ASSEMBLÉE PUBLIQUE DE CONSULTATION

2015, Montcalm

Projet Particulier

Démolition et projet de remplacement

Analyse et avis

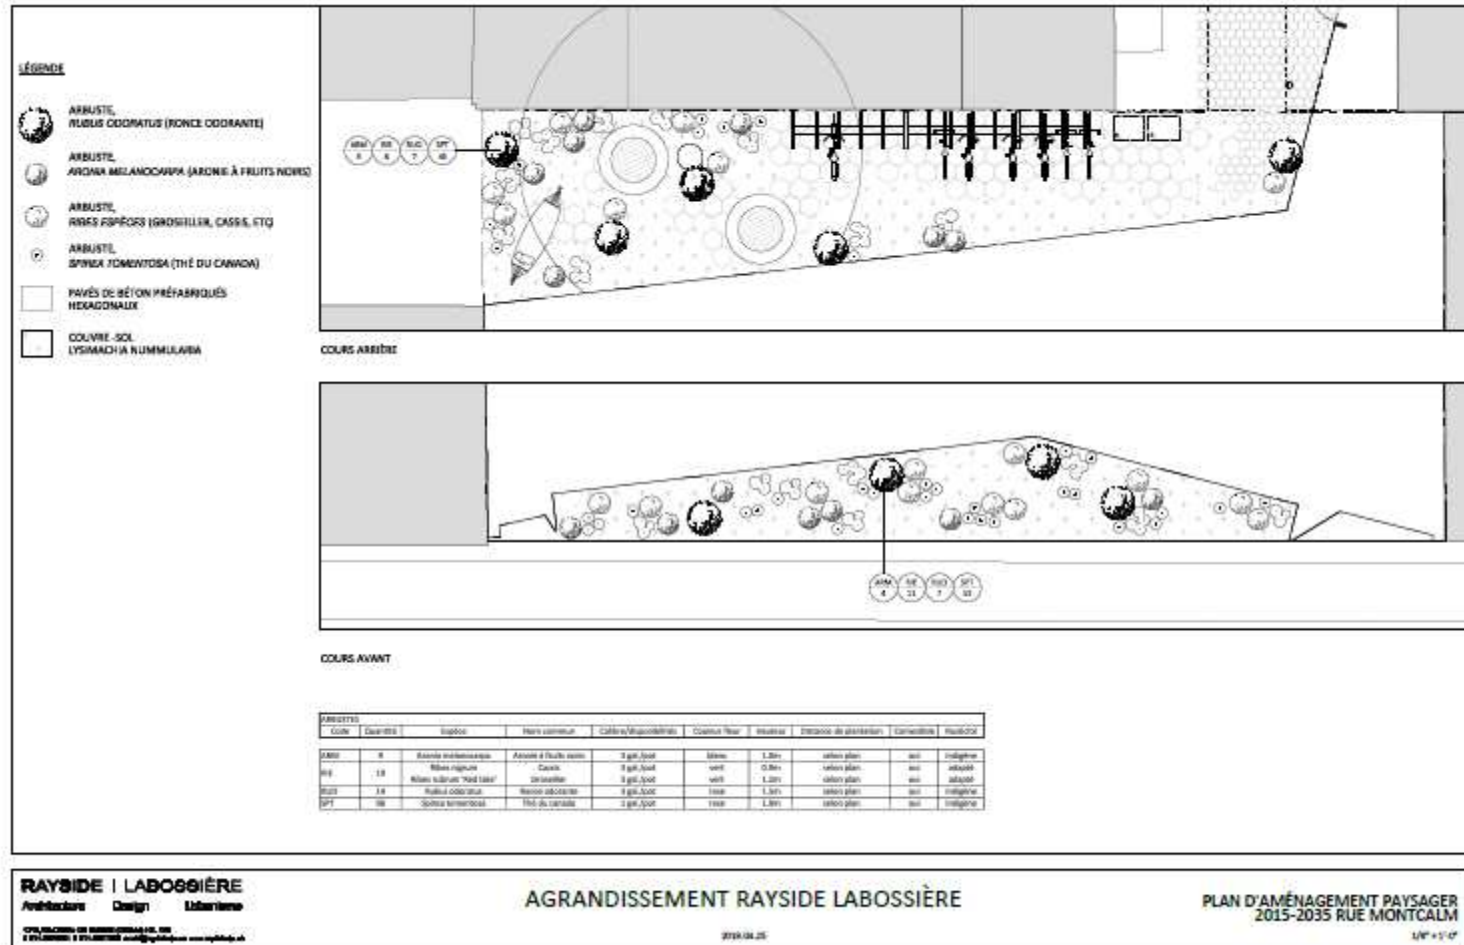
- Le concept proposé repose sur la reprise du gabarit du bâtiment adjacent nord;
- L'articulation des volumes est à la fois lyrique et léger avec un rez-de-chaussée ouvert visuellement, une superposition de plans obliques et inclinés et une expression poétique de la structure;
- Le traitement de la façade se différencie des bâtiments voisins par sa contemporanéité tout en demeurant à l'échelle du bâti environnant;
- L'empreinte écologique de l'immeuble semble très soignée.

Avis du CCU du 11 avril 2019

Avis Favorable aux conditions suivantes :

- Revoir l'alignement de construction du bâtiment au niveau des 2e et 3e étages à l'extrémité nord;
- Fournir les plans paysagers du dégagement avant;
- Préciser l'intégration de garde-corps aux balcons avant;
- Revoir l'articulation de l'entrée sud.
- Revoir la typologie des logements proposés afin que le projet comporte au minimum 2 logements d'au moins 2 chambres, dans la section donnant sur la rue Montcalm.
